S004P01LYJQ6

REKAPITULACE		
VCP 13	Nerealizace vpustí	-53 689,88
VCP 15	DMTŽ podhledu kinosál č.m. 1.19	115 272,24
VCP 17	Kanalizační přípojka	24 168,77
VCP 20	Strop č.m.1.10	47 422,36
VCP 27	Úprava omítek	877 429,58
VCP 28	Doplnění ztraceného bednění u průvlaku V1	10 563,79
VCP 29	Odpočet umyvadel	-7 367,62
VCP 33	Změna otvírání dveří ve AL stěnách O/01, O/09	0,00
VCP 34	Úprava ocelového schodiště Z/02	62 798,60
VCP 38	Odpočet otopného tělesa m.č. 1.12	-5 981,80
	CELEKM	1 070 616,04

z kontrolního dne č. 20 stavby " Návštěvnícké středisko NPP Hodonínská
Důbrava – Dům přírody Hodonínské Důbravy - rekonstrukce centra ekologické
výchovy ", konaného dne 12.07.2022 na staveništi

„Návštěvnícké středisko NPP Hodonínská Důbrava – Dům přírody Hodonínské Důbravy - rekonstrukce centra ekologické výchovy "

07.10.21 Zápis statika z prohlídky stavby

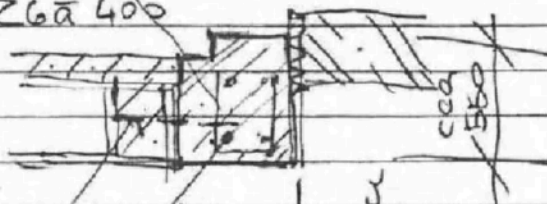
- 1) U věnce V1 na levém straně budovy dozdívky přičemž zdi min. na krajích a uprostředov. 250 z bednových tvěrníc
- 2) Výztuž stávajícího překladu do dveří š.m. 1.04, 1.06, 1.07 lze přerušit bez nehody.
- 3) Dobetonážka stropu nad 1.HP v š.m. 1.10 v dílci nové vestavby bude provedena následovně:

TRN. U 250
 min. * * Beton C20/25
 R6a 400

nevrátit
 trn 3xR12

4xR12
 nevrátit
 do úložných kapes

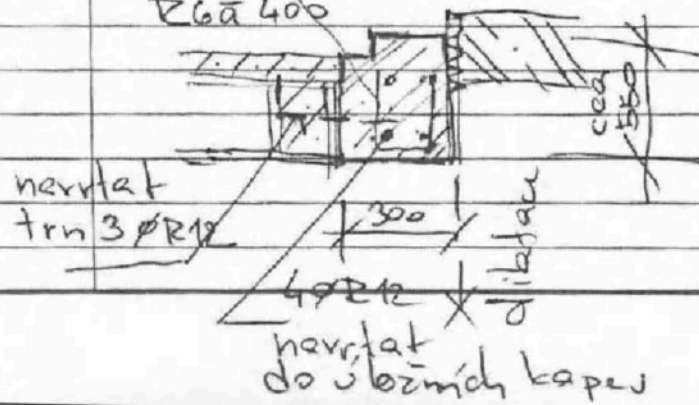
- 07.10.22 Zápis statika z prohlídky stavby
- 1) U věnce V1 na levé straně budovy dozdívat příčnou zdi min. na krajích a v prostředov. 250 z bednových tvernic
 - 2) Vyztuži stávajícího překlada do dveří š.m. 1.04, 1.06, 1.07 lze přerušit bez nehody.
 - 3) Dobetonávka stropu nad 1.MP v š.m. 1.10 v blízkosti nové vestavby bude provedena následovně:

TRM. U 250
 min. * * Beton C20/25
 R6a 400
